# 申請の概要及び主な審査内容

令和7年度 第6回原子力規制委員会資料2 抜粋

- 従来から使用している燃料よりも最高燃焼度が大きい高燃焼度燃料（最高燃焼度55,000MWd/t）※を、4号炉の炉心に装荷する。これに伴い、炉心等の設計の一部を変更する。

## < 燃料の装荷パターン（例） >

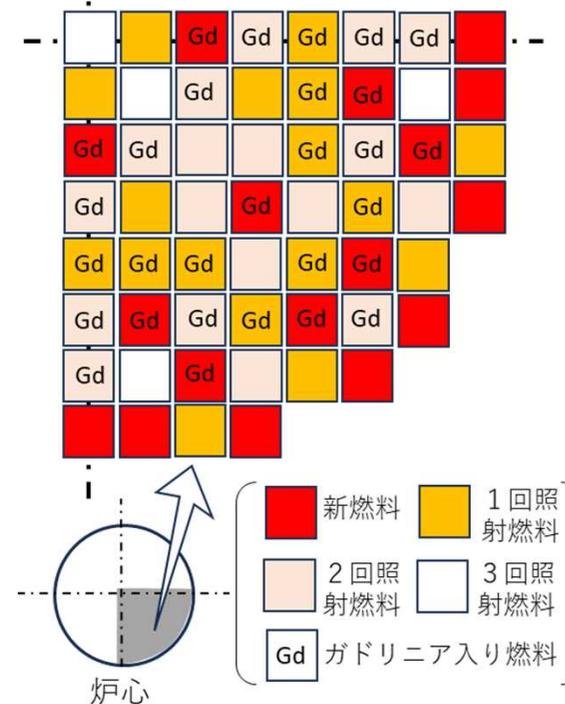
- ✓ 炉内滞在中に生じる諸現象を考慮して、高燃焼度燃料の各構成要素が必要な物理的及び化学的性質を有することを確認。例えば、燃料材等に対する高い耐食性を有し、水素吸収率を低減した燃料被覆材を採用することを確認。
- ✓ 制御棒挿入性及び冷却可能な形状の確保、流体振動による損傷の防止、燃料体に加わる負荷等についても確認。

- ✓ ドップラ係数が常に負になるよう、また、減速材温度係数が高温出力運転状態で負になるよう炉心を設計し、急速な固有の出力抑制効果を持つことを確認。
- ✓ 通常運転時及び運転時の異常な過渡変化時に、燃料要素の許容損傷限界を超えないことを確認（過渡変化時の解析及び評価の結果は次頁参照。）。
- ✓ 高燃焼度燃料と従来燃料が混在する形で装荷されることも考慮して、実際の炉心構成を想定した代表的な燃料装荷パターンを複数設定し、そのそれぞれについて炉心パラメータのばらつきや解析コードの不確実性が適切に考慮されていることを確認。
